Erratum ISSO-publicatie 82.1 - 7^e druk

Uitgave 2025, 6 januari 2026.

Er zitten enkele onjuistheden in ISSO-publicatie 82.1, editie 2025.

Afb. 6.3c Beslisschema 3: Thermische zone en 'overige ruimte' moet worden toegevoegd:

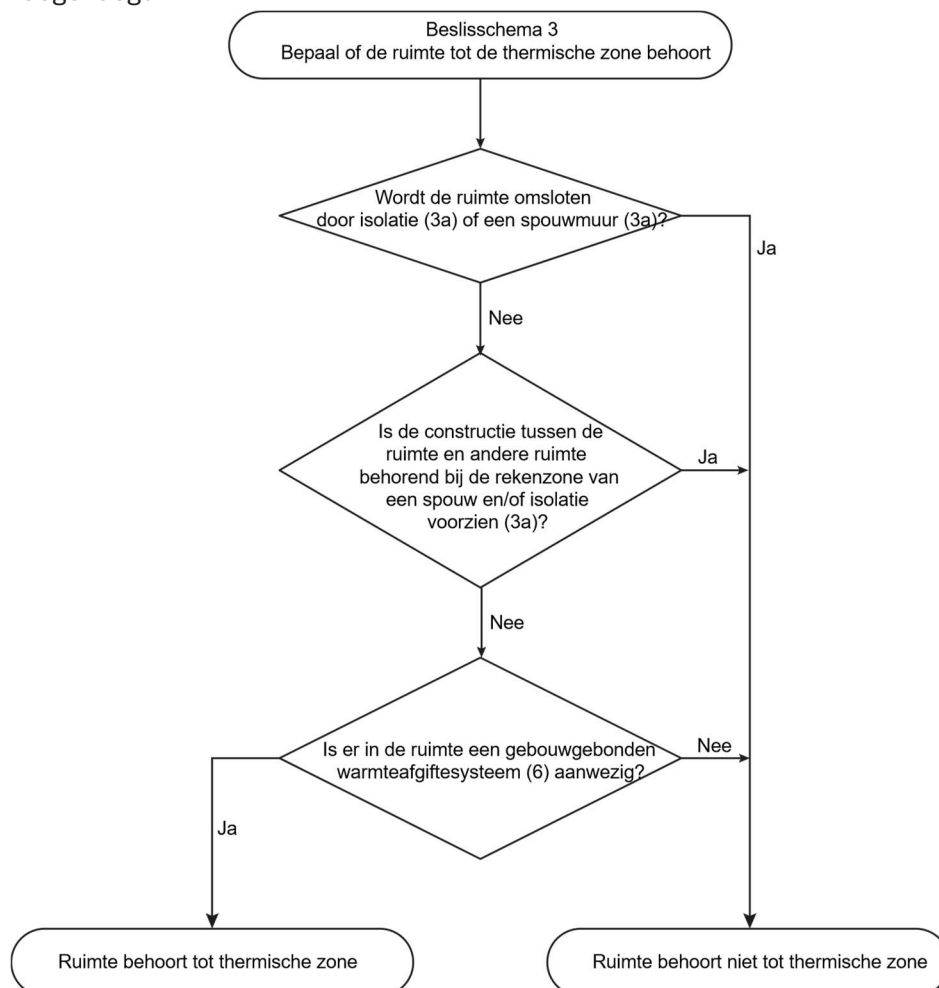
De tekst **Toelichting bij beslisschema's in afbeelding 6.1 t/m 6.3** moet worden aangepast in **Toelichting bij beslisschema's in afbeelding 6.3a t/m 6.3c**.

De verwijzingen in de tekst naar *afbeelding 6.1 t/m 6.3* moet overal worden aangepast in *afbeeldingen 6.3a t/m 6.3c*.
